สัญญาจ้างก่อสร้าง
(ฉบับแก้ไขเพิ่มเติม ครั้งที่ ๑)

สัญญาเลขที่ ๔๕/๒๕๖๔

ตามที่ผู้ว่าจ้างตกลงจ้างและผู้รับจ้างตกลงรับจ้าง โครงการก่อสร้างหลังคาคลุมสนามเด็กเล่น โรงเรียนสวนป่าเขาชะอางค์ อำเภอบ่อทอง ด้วยวิธีประกวดราคาอิเล็กทรอนิกส์ (e-bidding) เป็นเงินทั้งสิ้น ๒,๗๖๔,๗๗๕.๕๓ บาท (สองล้านเจ็ดแสนหกหมื่นสี่พันเจ็ดร้อยเจ็ดสิบเก้าบาทห้าสิบบาทห้าสตางค์) ตามสัญญาจ้างก่อสร้าง โดยวิธีประกวดราคาอิเล็กทรอนิกส์ (e-bidding) เลขที่ ๔๕/๒๕๖๔ ลงวันที่ ๖ พฤศจิกายน ๒๕๖๓ แล้วนั้น บัดนี้ผู้สัญญาได้ตกลงแก้ไขเพิ่มเติมสัญญาจ้างก่อสร้างดังกล่าว ดังต่อไปนี้

แปลนงานขยายรางระบายน้ำ

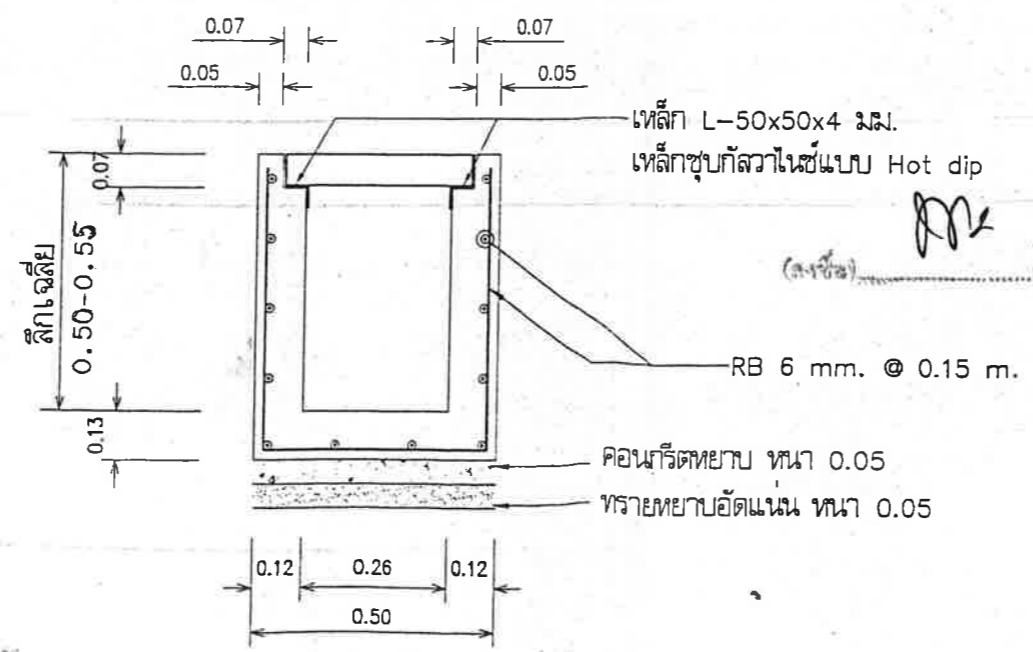
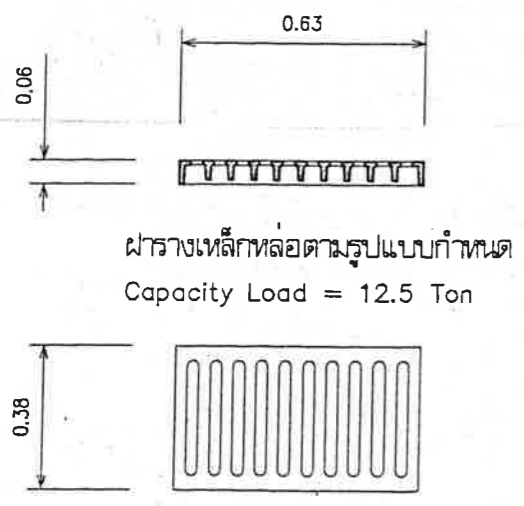
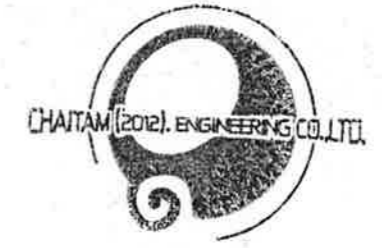
ข้อ ๑. องค์การบริหารส่วนจังหวัดชลบุรี ได้อนุมัติให้ปรับลดขนาดรางระบายน้ำ คสล. จากขนาดกว้าง ๐.๖๔ เมตร เป็นขนาดกว้าง ๐.๕๐ เมตร ส่วนความลึกและความยาวคงเดิม และปรับลดวงเงินค่าก่อสร้างจำนวน ๒๕,๒๒๐.๔๗ บาท (สองหมื่นเก้าพันสองร้อยยี่สิบบาทสี่สิบบาทเจ็ดสตางค์) ในงวดงานที่ ๒ (งวดสุดท้าย) รายละเอียดอื่น ๆ คงเดิม

หมายเหตุ : ในกรณีที่ฝารางมีระยะไม่ถึง 0.50 ม. ตามแบบ
ให้ปรับระยะตามสภาพหน้างาน โดยให้อยู่ในดุลพินิจ
ของผู้ควบคุมงาน

แปลนงานขยายร่างระบายน้ำ

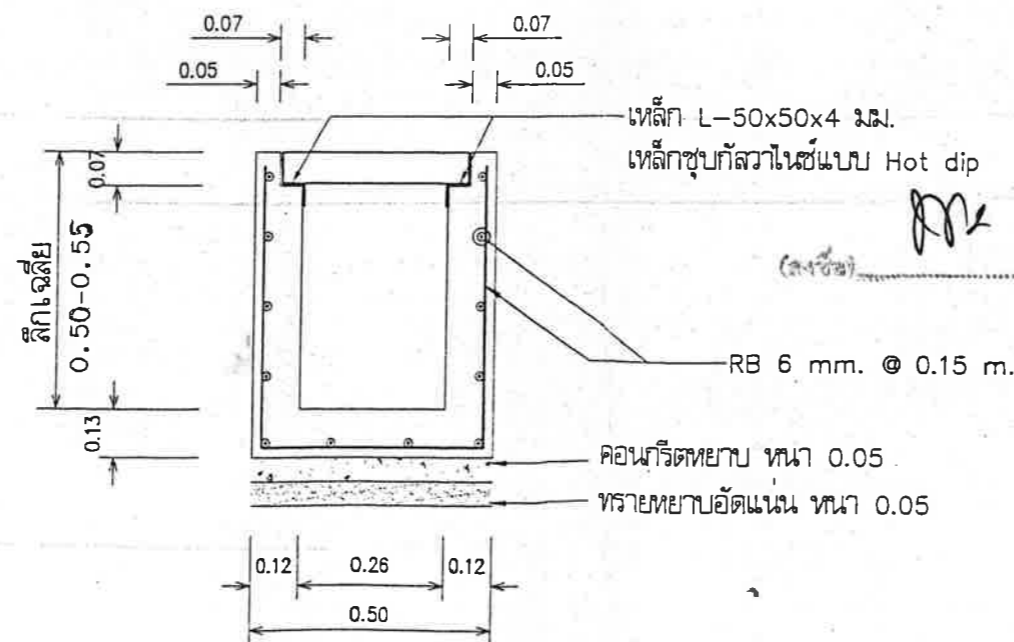
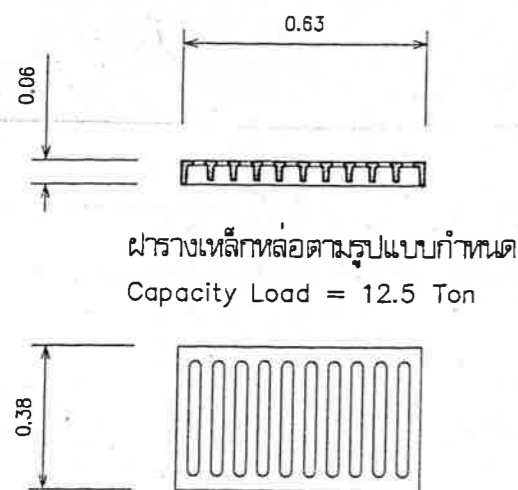
ข้อ ๑. องค์การบริหารส่วนจังหวัดชลบุรี ได้อนุมัติให้ปรับลดขนาดรางระบายน้ำ คสล. จากขนาดกว้าง ๐.๖๔ เมตร เป็นขนาดกว้าง ๐.๕๐ เมตร ส่วนความลึกและความยาวคงเดิม และปรับลดวงเงินค่าก่อสร้างจำนวน ๒๙,๒๒๐.๔๗ บาท (สองหมื่นเก้าพันสองร้อยยี่สิบบาทสี่สิบเจ็ดสตางค์) ในงวดงานที่ ๒ (งวดสุดท้าย) รายละเอียดอื่น ๆ คงเดิม

หมายเหตุ : ในกรณีที่ฝารางมีระยะไม่ถึง 0.50 ม. ตามแบบ
ให้ปรับระยะตามสภาพหน้างาน โดยให้อยู่ในดุลพินิจ
ของผู้ควบคุมงาน
